改善箇所説明図

[A] 部詳細
(ラジアスロッド)

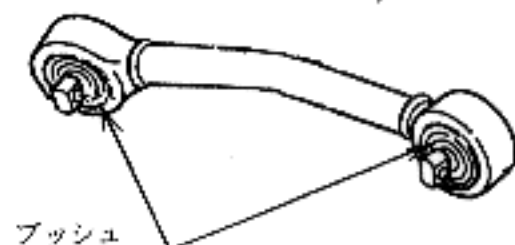
基準不適合箇所

中枠の強度が不十分のため、左側
中枠とアキスルを継がないでいるラ
ジアスロッドのブッシュが損傷し
た場合に、中枠の当該取付部分に
かかる荷重が増大することにより、
中枠に亀裂が入り、最悪の場合、
中枠が折損して走行不能となるお
それがある。

改善内容

全車両、中枠を補強するとともに、
ラジアスロッド・ブッシュを対策品
と交換する。

識別：ラジアスロッド部補強板に白ペイントを塗布する。
